Stadthalle, Dr.-Bachl-Straße 11
Stadtrat

4.	62. Änderung der Flächennutzungs- und Landschaftsplans
4.1	Behandlung der Stellungnahmen der Behörden und sonstigen Träger öffentlicher Belange nach § 4 Abs. 1 BauGB sowie aus der Öffentlichkeitsbeteiligung nach § 3 Abs. 1 BauGB

4.2	Billigungs- und Auslegungsbeschluss
5.	Bebauungsplan mit integrierter Grünordnung "Berufsschulzentrum Pfarrkirchen" mit Deckblatt Nr. 1 zur Teilaufhebung und Änderung des Bebauungsplanes mit integrierter Grünordnung SO "Am European Campus Rottal-Inn"

Auszug aus der Karte UmweltAtlas Bayern – Naturgefahren

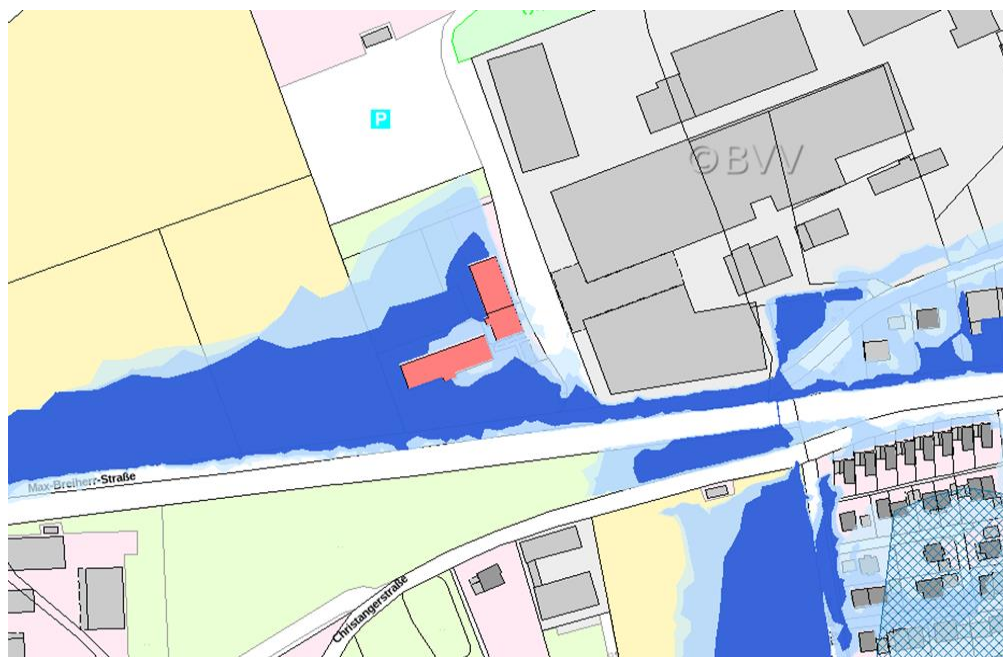
4.1.5	<p>62. Änderung der Flächennutzungs- und Landschaftsplans Behandlung der Stellungnahmen der Behörden und sonstigen Träger öffentlicher Belange nach § 4 Abs. 1 BauGB sowie aus der Öffentlich- keitsbeteiligung nach § 3 Abs. 1 BauGB WWA Deggendorf, Schreiben vom 14.09.2021</p> <p><u>Beschluss:</u> Die Darstellung der HQ extrem- und HQ 100-Flächen, die die Planungsfläche im Süden tangieren wird in den Bebauungsplan aufgenommen. Auf Flächennutzungsplanebene ist diese Darstellung nicht zielführend, da es gem. dem rechtskräftigen Flächennutzungsplan hierfür keine Legendendarstellung gibt. Es wird jedoch explizit nochmals in der Begründung darauf hingewiesen. Durch diese möglichen Gefährdungsgebiete ist das bestehende Campus-Gelände, sowie ein Teilbereich der Bus-Wendefläche betroffen, jedoch keine interne Ausgleichsfläche des vorliegenden Verfahrens.</p>

Die detaillierten Grundwasser- und Bodenverhältnisse werden im Rahmen der Einzelbauvorhaben erkundet und entsprechend berücksichtigt. Der Hinweis auf mögliches gespanntes Grundwasser wird zur Kenntnis genommen und in die Begründung mit aufgenommen.

Hinsichtlich der zusätzlichen Einleitung von Niederschlagswasser in den gemeindlichen Regenwasserkanal wird im Rahmen der Einzelbauvorhaben die Entwässerung geprüft, mit dem WWA abgestimmt und ggf. eine wasserrechtliche Erlaubnis eingeholt.

Auf das aktuelle Konzept des Sturzflutrisikomanagements der Stadt Pfarrkirchen wird ergänzend in der Begründung hingewiesen. Auch daraus wird ersichtlich, dass die Gefährdung durch Hochwasser nur den südlichen Zufahrtsbereich mit der Buswendepalte betrifft. Die Gefährdung durch wild abfließendes Wasser wird innerhalb der Planungsfläche höher eingeschätzt. In den Hinweisen zum Bebauungsplan wird bereits auf die Gefahren durch Starkregen und Hangwasser hingewiesen. Die Begründung für das Deckblatt zum Flächennutzungsplan wird diesbezüglich noch weiter konkretisiert.
